**AL·LEGACIONS DEL GRUP MUNICIPAL ALTERNATIVA
D'UNITAT POPULAR AL PLA TERRITORIAL SECTORIAL
PER A LA GENERACIÓ ELÈCTRICA EÒLICA I
FOTOVOLTAICA, LES SEVES LÍNIES D'EVACUACIÓ I ELS
SEUS ELEMENTS D'EMMAGATZEMATGE (PLATER)**

A L'INSTITUT CATALÀ D'ENERGIA

Que mitjançant el present escrit ens personem en els tràmits d'informació pública convocats per l'Institut Català d'Energia en relació al Projecte de Decret pel que s'aprova el Pla Territorial Sectorial per la generació elèctrica eòlica i fotovoltaica i les línies d'evacuació i elements d'emmagatzematge (PLATER) i en relació a l'Estudi Ambiental Estratègic del PLATER, per Anunci publicat al DOGC número 9655 de 29/04/2026; i tot fent ús del tràmit de participació ciutadana, procedim a oposar-nos frontalment al contingut del Projecte de Decret i a les determinacions i zonificacions del PLATER, així com a l'Estudi Ambiental Estratègic, tot formulant les següents

Plànols de situació adient per a la instal·lació de bateries d'emmagatzematge.

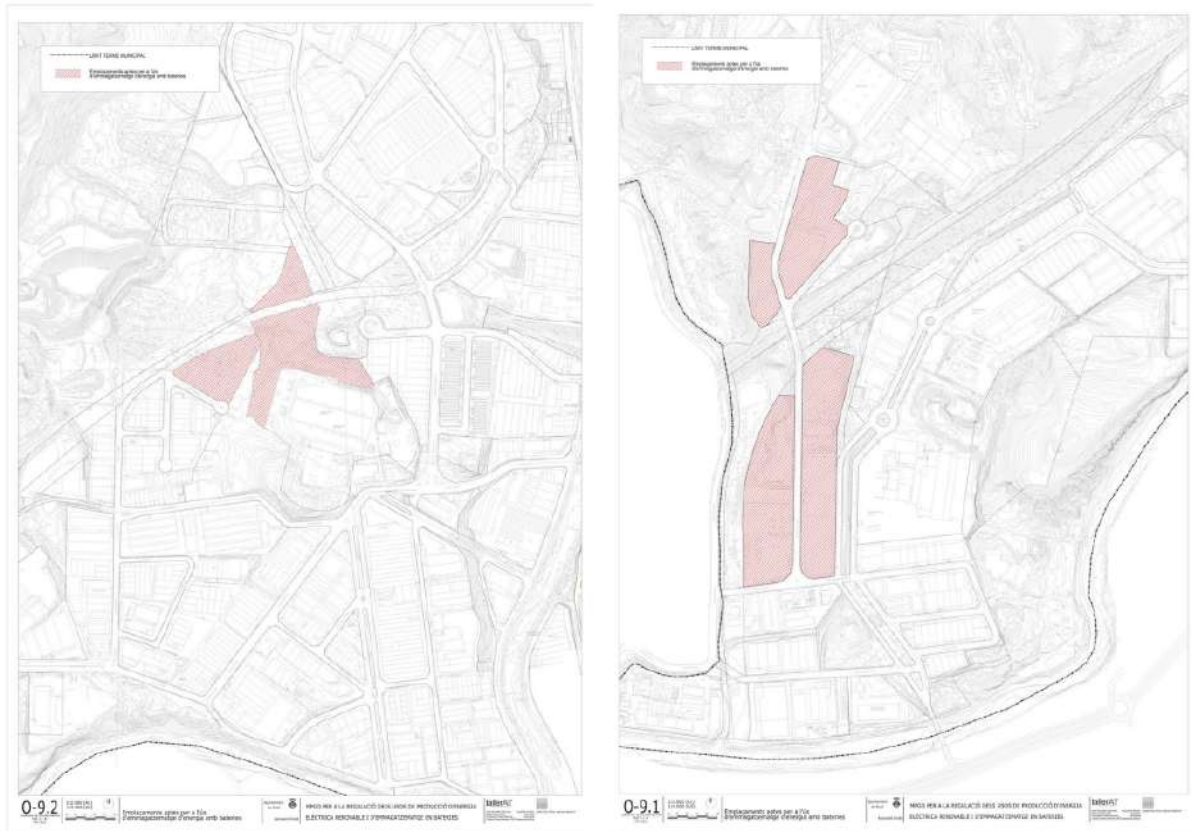
Per tot això, **considerem que, tal i com recull la *Modificació del Pla General per a la regulació dels usos de producció d'energia elèctrica renovable i d'emmagatzematge en bateries* de Rubí, les zones properes a la subestació elèctrica de Can Jardí (c/ compositor Carcasi, extractiva de Cova Solera i Nas industrials amb front a l'avinguda de Can Socarrats) i a la subestació de Rubí (c/**

Puig i Cadafalch) que mostren a continuació siguin considerades com a zones aptes prioritàries per a l'emplaçament d'instal·lacions d'emmagatzematge d'energia amb bateries:

Imatges extrems del visor del PLATER amb la zona afectada¹³.

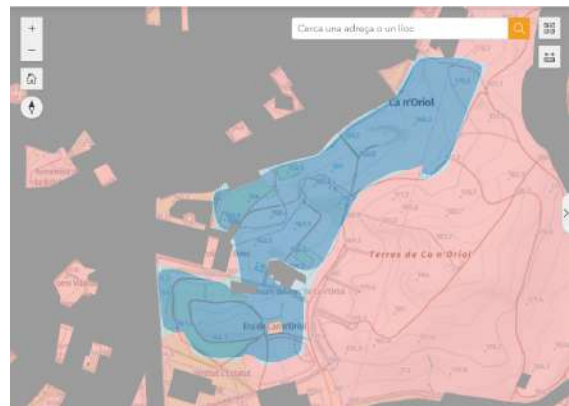
Actualment, Rubí considera el Bosc de Ca n'Oriol un dels principals parcs urbans a l'abast de la majoria de la població del nucli urbà. Més enllà d'això, hi ha tot un seguit de motius que desaconsellen que es declari zona apta prioritària per a la producció d'energia fotovoltaica i d'emmagatzematge en bateries que detallem a continuació:

- **En primer lloc**, el Bosc de Ca n'Oriol constitueix el principal espai natural d'esbarjo, lleure i contacte amb la natura per a la ciutadania de Rubí. Es tracta d'un dels pocs espais forestals naturalitzats del municipi situats a una distància accessible del nucli urbà, fet que li confereix un elevat valor social, ambiental i paisatgístic.

- **En segon lloc**, l'àmbit afectat està format actualment per una massa forestal consolidada. La implantació d'una instal·lació fotovoltaica requeriria, necessàriament, la tala i eliminació d'una part molt significativa de la coberta arbòria, que suposaria la pèrdua dels valors ecològics, paisatgístics i ambientals que aquest espai proporciona.

- **En tercer lloc**, al registre del planejament urbanístic de Catalunya (RPUC) i dins del *Catàleg i pla especial de protecció del patrimoni arquitectònic, arqueològic i natural* de Rubí¹¹ el parc de can Oriol està considerat com a bé de protecció urbanística i el Roure de Can Oriol està considerat com a bé d'interés local. Ambdós elements patrimonials queden dins de la zona apta del PLATER.

- **En quart lloc**, aquesta zona inclou el solar cedit el novembre del 2011 per a la construcció de l'edifici de l'Escola del Bosc i confirmat pel Conveni signat per l'Ajuntament de Rubí la Generalitat de Catalunya el juliol del 2021¹².

Per tot això, **demanem que aquesta zona del bosc de ca n'Oriol i els camps agrícoles colindants siguin considerats com a zones no aptes per a la generació d'energia fotovoltaica i d'emmagatzematge en bateries.**

Imatges extretes del visor del PLATER amb la zona de Can Ramoneda i Can Serra.

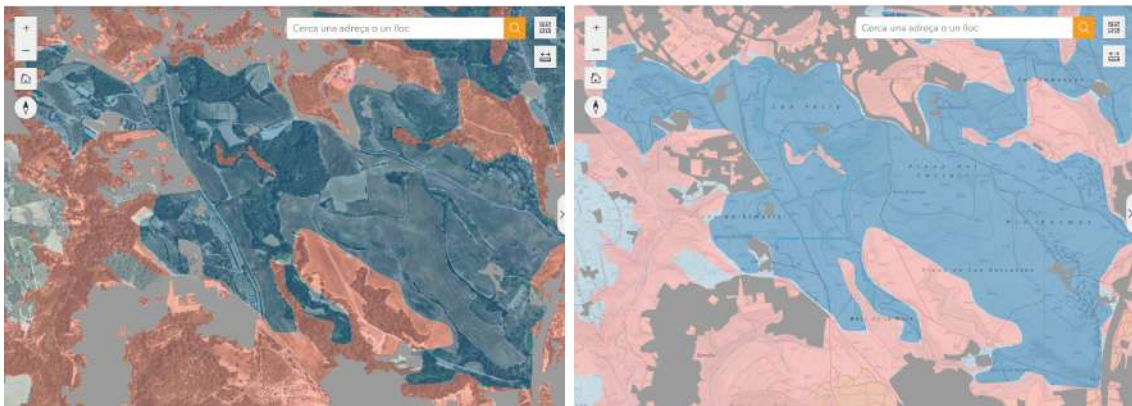
Així mateix, les zones agrícoles de Can Ramoneda i Can Xercavins tampoc serien aptes per a la instal·lació de panells solars o de bateries pels següents motius:

- **En primer lloc**, gran part de la zona classificada com a prioritària per a l'emplaçament d'energia fotovoltaica a l'entorn de Can Ramoneda i Can Xercavins és d'especial valor agrícola, cultural i paisatgístic per al municipi de Rubí. A més d'albergar dues de les principals explotacions agrícoles de la ciutat (les terres llaurades de Can Xercavins, la vinya del Patilles i la cooperativa agrícola EcoBodum), el seu valor paisatgístic és primordial per a la població de Rubí.

- **En segon lloc**, es tracta de dos zones de connexió a peu i en bicicleta entre el nucli urbà i les urbanitzacions. Aquests espais de contacte amb la natura que envolta el municipi de Rubí tenen un ús lúdic i per a l'esport a l'aire lliure a poca distància del nucli de la població.

- **En tercer lloc**, aquestes zones estan classificades com a sòl rústic protegit de valor agrícola, forestal i recursos naturals segons el *Pla especial i catàleg del patrimoni arquitectònic, arqueològic i natural* de Rubí. Inclouen els següents elements: Pi blanc de Can Xercavins, Roure de Can Xercavins, Bosc de Can Feliu i Roure de Can Feliu.

- **En quart lloc**, ambdues zones formen part del connector ecològic entre Collserola i Sant Llorenç del Munt. La construcció d'instal·lacions fotovoltaiques podria afectar a la biodiversitat de la zona, la mobilitat i les migracions de les espècies animals que hi transiten.

Per tot això, **demanem que les zona de Can Xercavins, Can Feliu, Can Ramoneda i els camps agrícoles colindants siguin considerats com a zones no aptes per a la generació d'energia fotovoltaica i d'emmagatzematge en bateries.**

Imatges extretes del visor del PLATER amb la zona de Can Roig i Can Guilera.

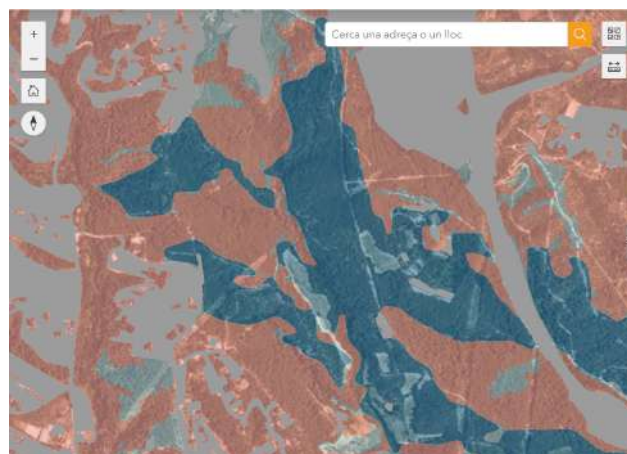
Igualment, les zones boscoses de Can Roig, Can Guilera i Can Pòlit no serien aptes per a les instal·lacions de caire fotovoltaic per les següents raons:

- **En primer lloc**, es tracta d'un bosc consolidat sense pràcticament clarianes, ni mosaic agrícola. L'única forma de construir-hi aquestes instal·lacions suposaria la tala d'arbres i una reducció substancial del bosc, amb la conseqüent pèrdua de biodiversitat i protecció per a les espècies de la zona.
- **En segon lloc**, les tres zones, com Can Ramoneda i Can Xercavins, formen part del connector natural entre Collserola i Sant Llorenç del Munt.
- **En tercer lloc**, hi han zones afectades que estan classificades com a sòl rústic protegit de valor agrícola, forestal i recursos naturals segons el *Pla especial i catàleg del patrimoni arquitectònic, arqueològic i natural* de Rubí. Inclouen: El bosc de Can Roig, Plataneda i Fonts de Can Roig.

Per tot això, **demanem que les zones boscoses de Can Roig, Can Pòlit, i Can Guilera siguin considerades com a zones no aptes per a la generació d'energia fotovoltaica i d'emmagatzematge en bateries.**

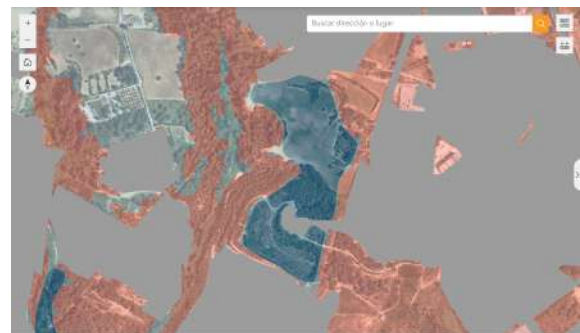
En les actuals zones prioritàries apareixen sovint algunes parts de torrents, com ara: el torrent de Can Xercavins, torrent de Can Guilera, torrent de la Verneda, torrent de Can Pòlit, torrent de Can Serra, torrent de Sant Muç i torrent del Castell, torrent de Tallafiguères i torrent de Mas Jornet.

Degut al risc d'inundació i segons el text del propi PLATER aquestes zones haurien de ser considerades no aptes per a la producció d'energia fotovoltaica i d'emmagatzematge en bateries.

Per això, **demanem que el torrent de Can Xercavins, torrent de Can Guilera, torrent de la Verneda, torrent de Can Pòlit, torrent de Can Serra, torrent de Sant Muç, torrent del Castell, torrent de Tallafiguères i el torrent de mas Jornet siguin considerats com a zones no aptes per a la generació d'energia fotovoltaica i d'emmagatzematge en bateries.**

Imatges extretes del visor del PLATER amb la zona entre el camí d'Ullastrell i el camí de Can Canyadell.

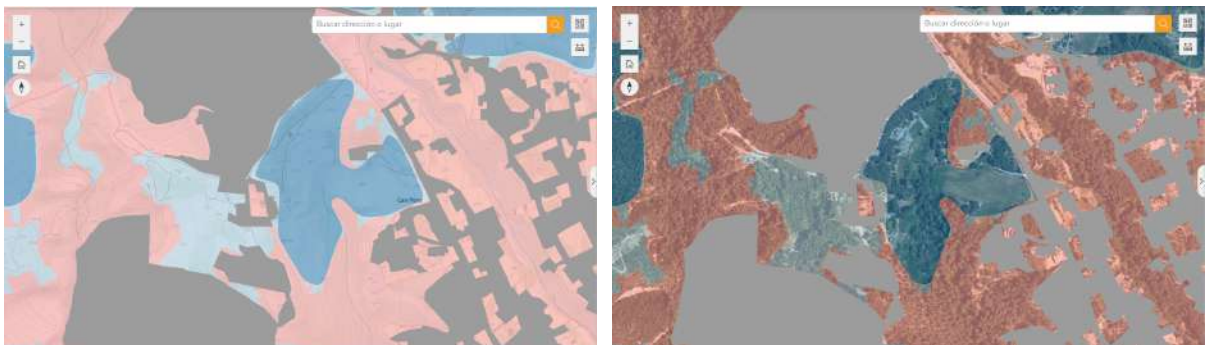
Aquesta zona prioritària es troba envoltada d'arbres i a pocs metres de dos equipaments escolars. A continuació detallem els motius pels quals no podria ser considerada una zona prioritària dins del PLATER:

- **En primer lloc**, la zona es troba entre dos equipaments escolars: l'Escola Joan Maragall i l'Institut JV Foix, institut que ja pateix les conseqüències de tenir l'abocador de Can Canyadell a tocar. Les molèsties que es puguin ocasionar durant la construcció de les instal·lacions farien que aquesta s'hagués de realitzar fora del curs acadèmic.
- **En segon lloc**, ambdós equipaments escolars es troben a tocar d'una zona boscosa amb valor paisatgístic i aportació d'ombra que quedarà destruït degut a la tala necessària per a que aquest indret pugui donar resultats òptims de producció d'energia fotovoltaica.
- **En tercer lloc**, actualment l'alt volum de trànsit ja genera un alt volum de soroll a la zona, que es veuria agreujada si en comptes de produir energia aquesta es dedica l'emmagatzematge en bateries.

Per tot això, **demanem que aquesta zona sigui determinada com a no apta per a la instal·lació de plaques fotovoltaïques i bateries d'emmagatzematge.**
